Изменение № 1 ГОСТ 19753—84 Концевая часть затворов соединений с конической металлической прокладкой. Конструкция и размеры

Утверждено и введено в действие Постановлением Государственного комитета СССР по стандартам от 24.05.88 № 1439

Дата введения 01.01.89

Пункт 2. Чертеж заменить новым:

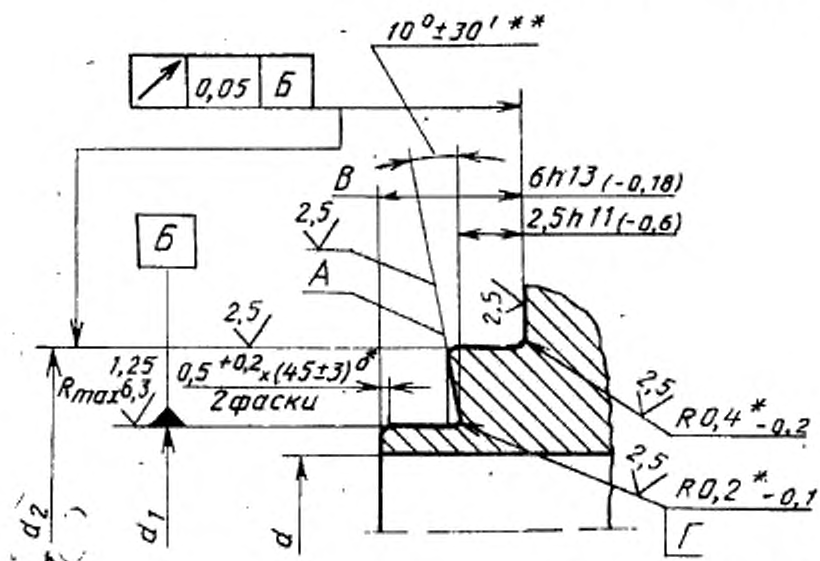
В каком месте	Нанесено	Должно быть
Пункт 5	радиус $r$ (см. изменение № 1, ИУС № 8—88)	Г
С. 118. Чертеж	$2,5h11_{(-0,6)}$ (ИУС № 5 1990 г.)	$2,5 h11_{(-0,06)}$
